► **VA-ledning Sandbekken-Sørlihavna.**

Uavhengig kvalitetssikring av områdestabilitet etter NVE-veileder 1/2019

Kontrollrapport

Oppdragsnr.: 5196101 Dokumentnr.: 5196101-RIG02 Versjon: 02 Dato: 2021-12-20

Tabell 2 Kontrollpunkt fra NVEs veileder 1/2019, iht. vedlegg 1 Tilsvar Sweco: [tilsvar/kommentar](#). Sluttkommentar Norconsult: [sluttkommenter/videre kommentar](#)

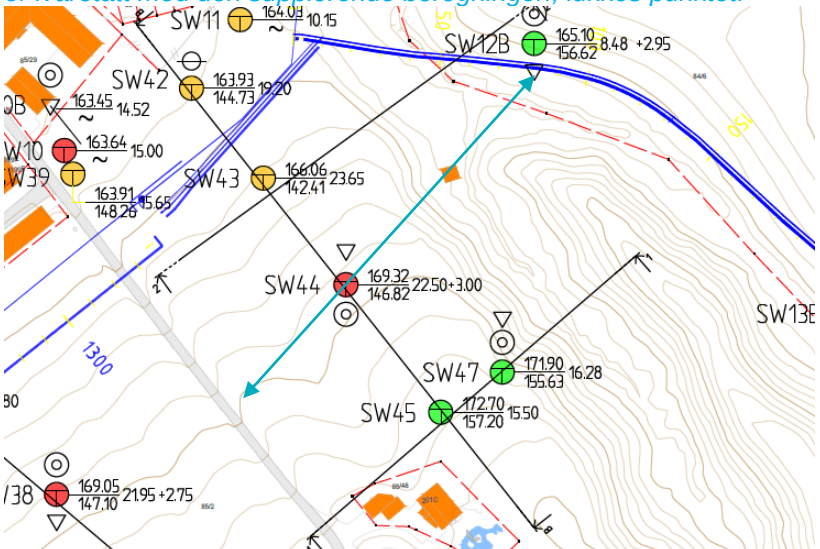
Punkt	Tittel	Kontrollert innhold i underlag fra PRO	Referanse til NVE 1/2019	Norconsults kommentar (Tilsvar Sweco: tilsvar/kommentar . Sluttkommentar Norconsult: sluttkommenter/videre kommentar)	Nivå
0	Sammendrag			OK <i>Sweco viser generelt til kontrollmøte med Norconsult hvor alle punktene ble gjennomgått i detalj.</i>	4
1	Innledning	<ul style="list-style-type: none"> - Bakgrunn for prosjektet (hva planen eller søknaden gjelder) - Tiltakskategorier som planen eller søknaden omfatter - Hvilke steg i prosedyren i NVE 1/2019 som er aktuelle 	Kap. 3.4 Kap. 3.2 Kap. 3.3	<p>Det er ikke presisert om tiltaket gjelder kommuneplan, områderegulering eller detaljregulering. Da det er utført full soneutredning antas det er rapporten gjelder for detaljregulering</p> <p><i>Tatt med setning i rapport.</i></p> <p><i>Norconsult: Presisert at vurderingen gjelder for detaljregulering. Ok, lukket</i></p> <p>Valgt tiltakskategori K3 grunnet stort VA-anlegg. Gjelder både for ny og gammel veileder, ok.</p>	4 4

2	Regelverk og krav	<ul style="list-style-type: none"> - Relevante regelverk for prosjektet - Sikkerhetskrav for planlagte tiltak avhengig av tiltakskategorier og sonens faregrad - Nivå på kvalitetssikring 	Kap. 1 Kap. 3.3	<p>Geoteknisk kategori 2, ok.</p> <p>Notat 10211253-RIG-N04 presenterer sikkerhetskrav iht. ny NVE veileder 1/2019 for K3, ok.</p>	4 4
3	Grunnlag – identifikasjon av kritiske skråninger og potensielt løснеområde	<ul style="list-style-type: none"> - Topografi - Kvartærgeologisk kart og marin grense - Grunnforhold - Oppsummering av tidligere utførte grunnundersøkelser (med referanser) - Identifikasjon av kritiske skråninger og mulig løснеområde - Opptegning av potensielt størst mulig løснеområde <i>eller</i> 	Kap. 4.2	<p>Under marin grense, ok.</p> <p>Rapporten presenterer systematisk topografien langs strekningene og grunnforholdene for de ulike områdene. Innledende vurdering gir at del 3 ikke er utsatt for områdeskred (ikke påvist kvikkleire).</p> <p>For del 2 mener Sweco at det kun er strekningen mellom profil 1100-1450 som ligger i et potensielt aktsomhetsområde for områdeskred, fordi terrenget ellers ikke gir grunnlag for områdeskred. Rundt profil 400 er det en lang skråning som heller fra sørøst og ned mot elva. Skråningen ligger på motsatt side av tiltaket, men det kan med fordel belyses for kommunen at det er en</p>	4 4 4

4	Befaring	Oppsummering av feltbefaringer, inkl. vurdering av erosjon og hvor ev. erosjon bør sikres (ev. mer utfyllende i eget notat eller vedlegg)	Kap. 4.3	<p>Det beskrives i kap. 5.4.1 at det generelt er begrenset erosjon i området. Er det utført befaring langs bekkeløpene i området for å bekrefte dette f.eks. langs elven i området mellom profil 200-800?</p> <p><i>Inkludert i revidert rapport</i></p> <p><i>Norconsult: Ok, anses ivaretatt. Punktet lukkes.</i></p> <p>Sweco beskriver at det på befaring i februar 2021 er observert betydelig erosjon langs ravinen, med tydelig erosjon langs bekkkantene. Videre er det ikke beskrevet sikring av bekken/erosjon som en del av tiltaket fordi sikkerheten er tilstrekkelig i dagens situasjon og under anleggsperioden. Vi ønsker at det beskrives hvordan en fremtidig situasjon ved videre erosjon</p>	4 3

6	Aktuelle skredmekanismer og avgrensning av faresone	<ul style="list-style-type: none"> - Aktuelle skredmekanismer - Løsneområde - Utløpsområde 	Kap. 4.5 Kap. 4.6	<p>Sweco antar rotasjonsskred, men benytter konservativt metode for avgrensning av løsneområde som gjelder for retrogressive skred. Hva er bakgrunnen for å ikke gjøre det samme for utløpsområdet?</p> <p><i>Har endret til retrogressivt skred for vurdering av utløpsområdet også.</i></p> <p><i>Norconsult: Ok, anses ivaretatt i revidert rapport kap. 7.3 og tegning G317. Punktet lukkes.</i></p> <p>Skrivefeil i henvisning til referanse for avgrensning av løsne- og utløpsområdet. Norconsult antar det skal refereres til NGI-metoden i ref. 16. I så fall er metoden også gjeldende for ny NVE veileder 1/2019.</p> <p><i>Oppdatert i revidert rapport</i></p>	4 4

8	Kritiske snitt og materialparametere	- Opptegning av kritiske snitt - Lagdeling og beliggenhet av sprøbruddmateriale - Laster - Grunnvannstand og poretrykksforhold	Kap. 4.8 Kap. 5	<p>Norconsult er enige i kritiske snitt, men ønsker at PRO dokumenterer tilstrekkelig stabilitet i et snitt gjennom SW44 i vest-øst retning. I dette området finnes en prøveserie som viser et mektig lag med sprøbruddmateriale, samt at skråningen har betydelig høydeforskjell. (Se blå pil for forslag til plassering av snitt.)</p>	2

Punkt	Tittel	Kontrollert innhold i underlag fra PRO	Referanse til NVE 1/2019	Norconsults kommentar (Tilsvarende Sweco: tilsvarende kommentar Sluttkommentar Norconsult: sluttkommentar/videre kommentar)	Nivå
		<ul style="list-style-type: none"> - Tolkning av konsolideringsforhold - Tolkning av skjærfasthet 		<p><i>Det er lagt til et profil 3-3 for vurdering av dette. Det er lagt noe lenger sør enn akkurat gjennom SW44 ettersom at vi fikk mer kritisk stabilitet her.</i></p> <p><i>Norconsult: Det er utført supplerende grunnundersøkelser rundt Norconsult sitt forslag til supplerende profil, boring SW51 og SW52. Norconsult har ikke mottatt datarapport for disse supplerende grunnundersøkelsene, og det ser heller ikke ut til at undersøkelsene er benyttet til å bestemme lagdeling i nytt profil 3-3. Sweco skriver at det er valgt å regne på et profil nærmere 2-2, da dette ga lavere sikkerhet. Det er derfor valgt å benytte boring SW43 og SW12B. Det nye profilet viser tilstrekkelig stabilitet. Da supplerende boringer ikke er vedlagt revidert rapport er det ikke mulig å verifisere hvorvidt Sweco sin konklusjon stemmer. Med forbehold om at kommentaren er ivarettatt med den supplerende beregningen, lukkes punktet.</i></p>  <p>Norconsult er ikke enig i valgt lagdeling for profil B. Prøveserien i SW44 viser at det er sprøbrudd fra 8 m dybde, men snitt-tegningene viser at det ikke er lagt inn før 12,5 m dybde. Vi ønsker</p>	4

Punkt	Tittel	Kontrollert innhold i underlag fra PRO	Referanse til NVE 1/2019	Norconsults kommentar (Tilsvarende Sweco: tilsvarende kommentar Sluttkommentar Norconsult: sluttkommentar/videre kommentar)	Nivå
				<p>også en forklaring på hvorfor sprøbrudd ikke legges dypere ved SW43. Hvis SW10 legges til grunn for denne vurderingen, bør det komme tydelig frem i beskrivelsen av profilet.</p> <p><i>Denne er gjort om etter møtet med Norconsult. Oppdatert i beregningene.</i></p> <p><i>Norconsult: Ok, anses ivaretatt. Punktet lukkes.</i></p>	
				<p>På tegning G308 og G312 er det satt på en last på 10 kPa. Hva slags last er dette? Og hva er bakgrunnen for å ikke benytte lastfaktor?</p> <p><i>Denne er gjort rede for og dokumentert bedre. Lasten er et hus og er konservativ i seg selv.</i></p> <p><i>Norconsult: Ok, anses ivaretatt. Punktet lukkes.</i></p>	4
				<p>Norconsult savner noe mer beskrivelse rundt bakgrunn for tolkning av udrenert skjærfasthet.</p> <ul style="list-style-type: none"> Hvilken sensitivitet er benyttet ved tolkning av CPTu? Er det tatt hensyn til tolkning av OCR og vurdert bruk av SHANSEP? (Generelt er leira overkonsolidert med OCR=1,5-2, som kanskje kan gi grunnlag for noe høyere skjærfasthet) Kan labresultater for enaks og konus legges inn med adp-forhold slik at de kan benyttes til å heve styrken for enkelte profiler? Per nå ligger skjærfastheten stort sett på direkte målt skjærfasthet fra rutineundersøkelsene. Hva er bakgrunnen for å legge designlinje høyere enn målt styrke fra treaksialforsøk? <p><i>Også et tema på møtet. Vi har gjort nye vurderinger av Su og brukt disse i oppdaterte beregninger. Hva angår det med at designlinje ligger høyere enn målt styrke fra treaks, så er dette fordi vi har dårlig kvalitet på 3 av 4 treaker.</i></p>	4

Punkt	Tittel	Kontrollert innhold i underlag fra PRO	Referanse til NVE 1/2019	Norconsults kommentar (Tilsvarende Sweco: tilsvarende kommentar Sluttkommentar Norconsult: sluttkommentar/videre kommentar)	Nivå
				<p>kvikkleireutredning av del 1 av VA-traseen. Sweco mener at løsne- og utløpsområdet ikke vil påvirke del 2 eller 3 – men for oss ser det ut som om den nordlige delen av utløpsområdet ligger i den nye kartlagte kvikkleiresonen for del 2. Vi skulle gjerne sett at tiltaket var tegnet inn sammen med eksisterende faresone, samt en oversikt over hvordan eksisterende og ny faresone ligger i forhold til hverandre.</p> <p><i>Utløpsområdet er tatt med i revidert tegning G318</i></p> <p><i>Norconsult: Ok, anses ivaretatt. Også presisert i punkt 5 i revidert områdestabilitetsrapport. Punktet lukkes.</i></p> <p>Vi ønsker at bakgrunnen for å begrense løsneområdet ved den røde linjen i figur 5 ble beskrevet tydeligere med en klar argumentasjon for hvorfor et skred ikke vil kunne påvirke området vest for avgrensningen Dersom man trekker løsneområdet lenger vest kan det se ut som om utløpsområdet vil treffe tiltaket.</p> <p><i>Mer detaljert argumentasjon i revidert rapport.</i></p> <p><i>Norconsult: Ok, anses ivaretatt. Punktet lukkes.</i></p>	4

Punkt	Tittel	Kontrollert innhold i underlag fra PRO	Referanse til NVE 1/2019	Norconsults kommentar (Tilsvarende Sweco: tilsvarende kommentar Sluttkommentar Norconsult: sluttkommentar/videre kommentar)	Nivå
				<p><i>Norconsult: Ok. Punktet lukkes.</i></p> <p>Norconsult savner en figur som underbygger argumentasjonen i kapittel 7.3. Typisk en skisse tilsvarende figur 4.6 i NVE veileder, der 1:15-linje, 1:3-linje og sprøbruddlaget er vist i snitt. Vi savner også konklusjon rundt lengde på løsn- og utløpsområdet og noe mer tegnforklaring på plantegningen som viser disse lengdene.</p> <p><i>De etterspurte linjene er medtatt i tegning G317</i></p> <p><i>Norconsult: Ok, anses ivaretatt i revidert rapport kap. 7.3 og tegning G317. Punktet lukkes.</i></p>	4
7	Klassifisering av faresone	- Klassifisering av ny sone eller reklassifisering av eksisterende iht. NVE Ekstern rapport 9/2020	Kap. 4.7	<p>Faregradsvurdering er gjort iht. NGIs rapport. Middels faregrad, alvorlig konsekvens og risikoklasse 3. Skadekonsekvens-score satt til 0, men skal være 1 for oppdemming/flom. Endrer ikke konklusjonene. Anses ok.</p> <p><i>Oppdatert i revidert rapport</i></p> <p><i>Norconsult: Ok. Punktet lukkes.</i></p> <p>Skrivefeil i kap. 5.4.3 der lav og middels faregrad blandes sammen, samt vedlegg 3 og 4. Konklusjonen om faregrad og dens konsekvenser er likevel korrekt presentert, både etter ny og gammel veileder.</p> <p><i>Oppdatert i revidert rapport</i></p> <p><i>Norconsult: Ok. Punktet lukkes.</i></p>	4
